Auslegungsfragen zur Normenreihe EN 81

Neue Auslegungsfragen werden in blau dargestellt

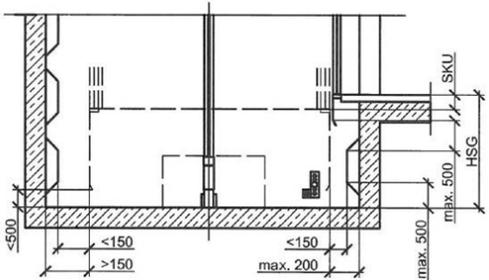
Wortlaut EN 81-20	Frage	Antwort
<p>Der Hersteller/Montagebetrieb sollte den Gebäudeplaner/Architekt/Eigentümer auf die Vereinbarung bezüglich Zugang, Brand, Eingeschlossen sein sowie auch auf Sicherheitsprobleme im Zusammenhang mit Aufzügen, die direkt in Privaträume führen, in Kenntnis setzen (siehe 0.4.2 Absprachen).</p> <p>ANMERKUNG Der Zugang durch Privaträume kann Gegenstand nationaler Vorschriften sein.</p>	<p>zugänglich ist.</p> <p>Die Steuerung im obersten Halt ist frei zugänglich und der Abstand von einer frei zugänglichen Schachttür in der 4. Etage bzw. Bis zur 1. Etage ist < 11 m. So sind also gem. EN 81-20 Pkt. 5.2.3.1 auch keine Nottüren im Schacht erforderlich.</p> <p>Die EN 81.20 sagt unter 5.2.2.3 „Führt der Zugang zum Aufzug für die Wartung oder Notbefreiung durch Privaträume, müssen der ständige Zugang für befugte Personen zu den Räumen möglich und die entsprechenden Anweisungen dafür vorhanden sein. Der Hersteller/Montagebetrieb sollte den Gebäudeplaner/Architekt/Eigentümer auf die Vereinbarung bezüglich Zugang, Brand, Eingeschlossen sein sowie auch auf Sicherheitsprobleme im Zusammenhang mit Aufzügen, die direkt in Privaträume Führen, in Kenntnis setzen (sh. 0.4.2 Absprachen).</p> <p>Frage: Liegt hier eine Abweichung von der EN 81-20 bezüglich Notbefreiung vor, so dass eine Entwurfsprüfung gemacht werden muss in welcher eine Vorgehensweise für die Notbefreiung festgelegt werden muss. Müssen u.U. sogar die Schlüssel der beiden Betroffenen Wohnungen in der 2. Und 3. Etage hinterlegt werden?</p>

Wortlaut EN 81-20	Frage	Antwort
	<p>Antwortvorschlag: Nein, da die Steuerung frei zugänglich ist und der Abstand von einer frei zugänglichen Etage zu einer Etage wo Personen im Aufzug eingeschlossen werden könnten < 11m ist. Es müssen auch nicht die Wohnungsschlüssel hinterlegt werden.</p> <p>Bei einem Aufzug ohne jegliche Privaträume vor den Etagen sind auch max. 11 m Abstand bis zur nächsten Etage möglich. D.h. die Personen können dann von einer Etage oberhalb befreit werden.</p>
